● **Šachty stoky A – nedodržení technologického postupu**

Obr. znázornění správného technologického postupu při uložení kanalizačního potrubí pod úrovní HPV

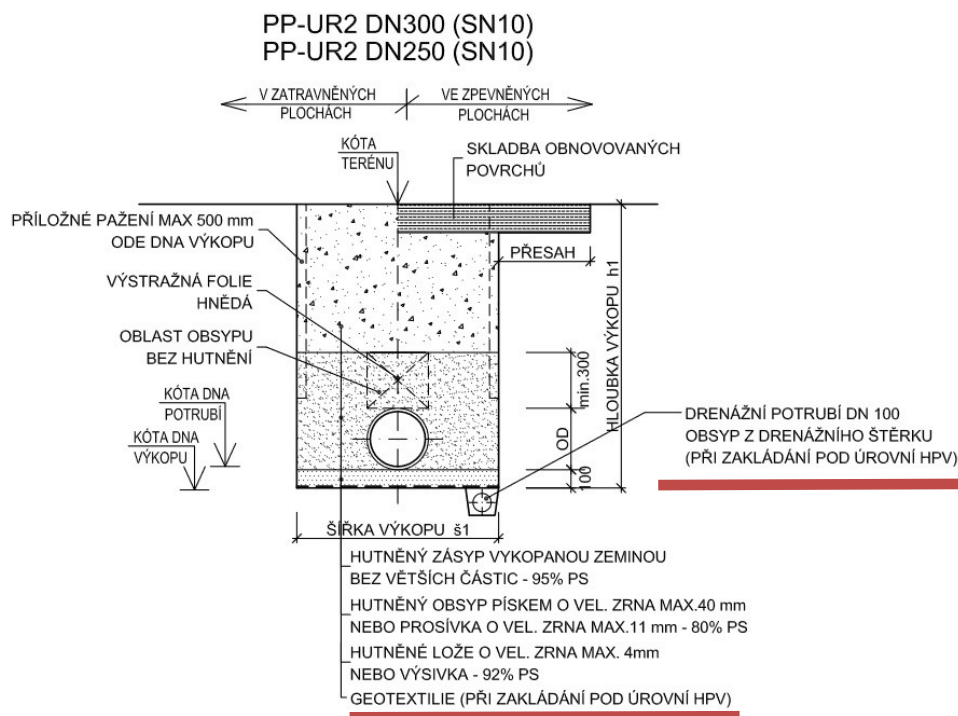
Dle projektové dokumentace: Mělo by být drenážní potrubí DN 100, obsyp z drenážního štěrku a geotextilie při zakládání pod úrovní HPV (hladiny podzemní vody).

Potrubí kanalizačních stok a veřejných částí kanalizačních přípojek bude ukládáno pouze na pevné, vyrovnané a suché základové lože, doplněné o vrstvu hutněného pískového lože fr. 0-4 mm (92% PS) o tloušťce 100 mm.
